Oggetto: [ID_VIP: 7401] FOGGIA: Impianto agrovoltaiico denominato CELONE 02 destinato alla produzione di energia elettrica da fonti rinnovabili integrato da un progetto di riqualificazione agricola, da realizzarsi nel comune di Foggia, in località Cantore, con potenza complessiva pari a 38,0016 MWp.

Proponente: Società Green Genius Italy Utility 13 S.r.l.

Parere tecnico istruttorio della Soprintendenza speciale per il PNRR.

"Celone 01": area verde; "Celone 02": area arancione; "Celone 03": area rosa

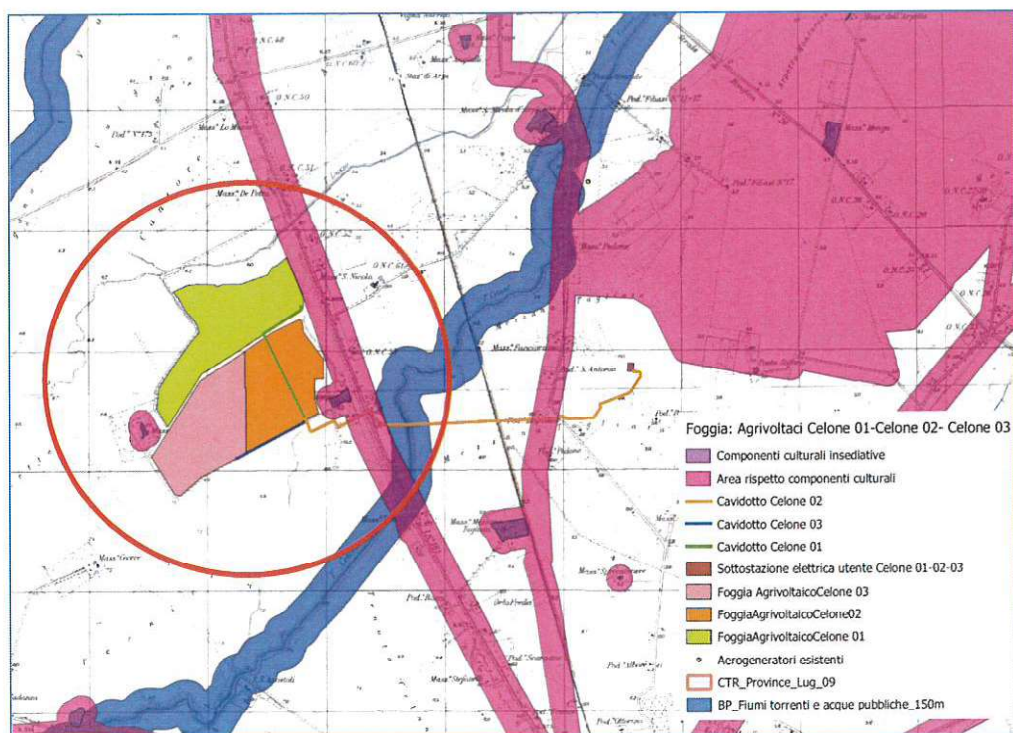
Da quanto sopra evidenziato, si deve quindi rilevare che i tre impianti proposti con separate istanze di VIA, costituiscono in realtà un unico intervento da valutarsi globalmente con riferimento ai suoi complessivi potenziali impatti ambientali che verrebbero a determinarsi con la sua realizzazione, e che, pertanto, si debba ritenere che le tre parti costituenti l'unico progetto complessivo proposto debbano essere in verità oggetto di un unico complessivo SIA e, di conseguenza, di un'unica valutazione VIA.

In caso contrario, si verrebbe anche a determinare la circostanza che il tracciato del cavidotto di collegamento di ciascun impianto proposto e la sottostazione Utente AT/MT sarebbero oggetto di tre separati procedimenti, pur essendo invece lo stesso tracciato del cavidotto e la stessa sottostazione Utente comuni a tutte e tre le istanze di VIA presentate.

Ritenuto che la valutazione degli impatti cumulativi determinati dalla tre parti del medesimo unico progetto proposto non possa riguardare, come invece sostenuto dal medesimo Proponente, solo l'impatto visivo cumulativo (v. le Relazioni paesaggistiche dei tre impianti proposti: "Dato che l'iniziativa nel suo complesso si compone di tre impianti elettricamente indipendenti, al fine di fornire un inquadramento completo dell'impatto visivo cumulativo, fanno seguito rendering comprensivi di tutti e tre gli impianti nel contesto paesaggistico in cui si intende realizzare l'opera"), ma che debba essere riferita anche agli altri fattori ambientali, per quanto sopra rappresentato, si chiede a codesta Autorità competente se i tre progetti presentati con tre istanze separate, debbano invece essere oggetto di un unico SIA e, di conseguenza, di una valutazione di compatibilità ambientale ».

IMPATTI CUMULATIVI

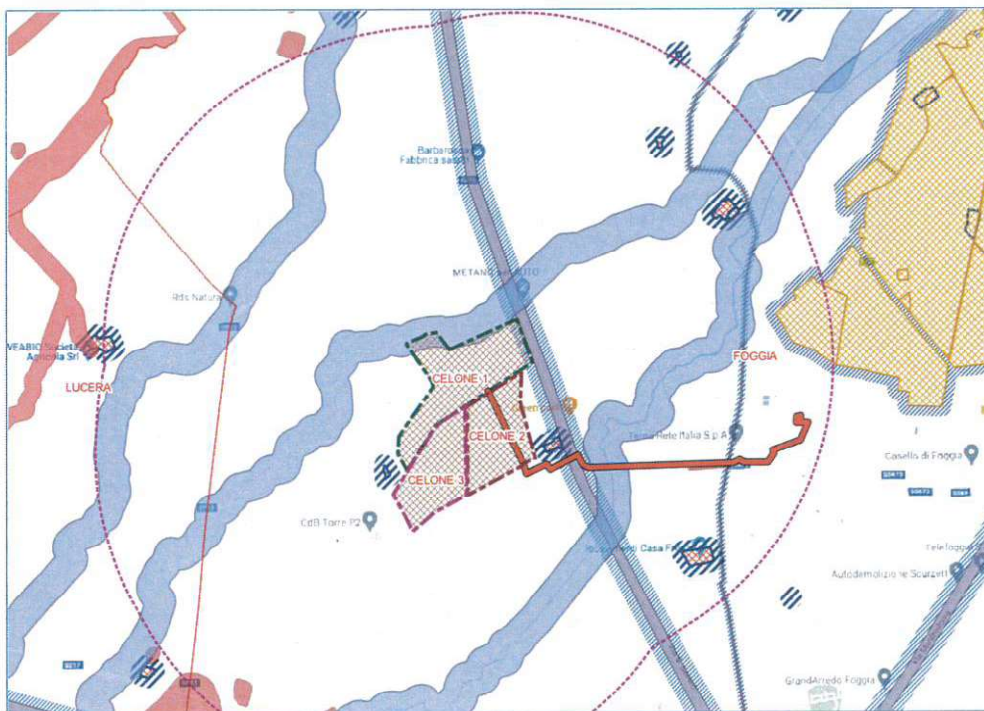
Per quanto l'agrivoltaico sia disciplinato in modo differente dal fotovoltaico, non pare improprio sottolineare la contestuale presenza all'interno della zona di visibilità teorica, definita come area buffer di circa 3 km intorno all'area di altri 2 impianti agrivoltaici che la stessa ditta ha in corso di valutazione (Celone 1 e Celone 3), oltre che ad altri piccoli impianti fotovoltaici già realizzati riscontrabili dalle ortofoto di Google Map.

Se tali preesistenze non possono essere soppesate nei termini dettagliatamente descritti nella DGR 2122, è pur vero che le iniziative rilevate nelle aree contermini denotano trasformazioni il cui impatto paesaggistico non può non ritenersi soggetto ad una valutazione comprensiva di ogni elemento potenzialmente incidente sull'integrità del mosaico agricolo.

Certo è che, a prescindere dalle valutazioni numeriche introdotte dalla DGR 2122/2012, se i tre impianti venissero realizzati in adiacenza, così come proposti, l'area di intervento, si estenderebbe a circa 250 Ha, oltre che determinare una barriera visuale sul paesaggio per circa 1,4 Km dalla Strada Statale SS16, che si sovrappone al percorso tratturale Aquila Foggia.

Immagine GIS elaborata dalla SS-PNRR – localizzazione di una parte degli impianti oggetto di valutazione di impatto ambientale nazionale. Il cerchio blu evidenzia i tre impianti agrivoltaici “Celone 01”, “Celone 02” e “Celone 03”.

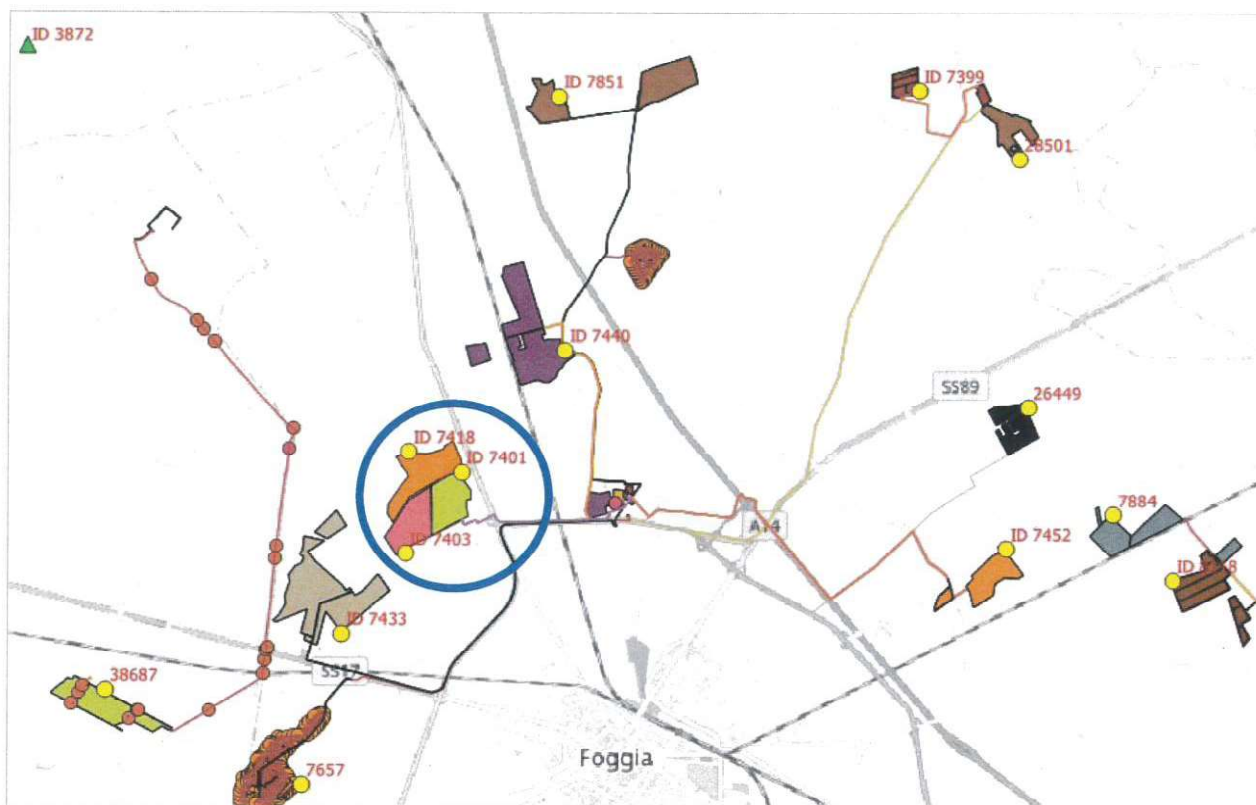
CONSIDERATO che nell'area esistono altri impianti fotovoltaici le cui dimensioni ridotte ne consentono una mimetizzazione nella texture particellare dell'area e che, invece, la rilevante estensione del progetto proposto (ancora più se si considerano anche gli altri due impianti di Celone 01 e Celone 03) non è confrontabile con i segni antropici che definiscono la struttura insediativa dell'ambito paesaggistico, costituita da manufatti tradizionali (masserie) che rappresentano i vertici di una rete di connessione visiva con funzione di orientamento lungo i percorsi storici che attraversano il contesto paesaggistico di riferimento, dove l'inserimento dell'impianto in esame risulta essere del tutto estraneo.

RITENUTO che, al fine di rappresentare una probabile e imminente trasformazione del territorio e del paesaggio circostante l'intervento di cui trattasi, sia utile evidenziare che il progetto in argomento è prossimo a molti altri impianti agrivoltaici in corso di valutazione in VIA statale, anch'essi di rilevanti dimensioni come è possibile constatare dall'immagine sotto riportata:
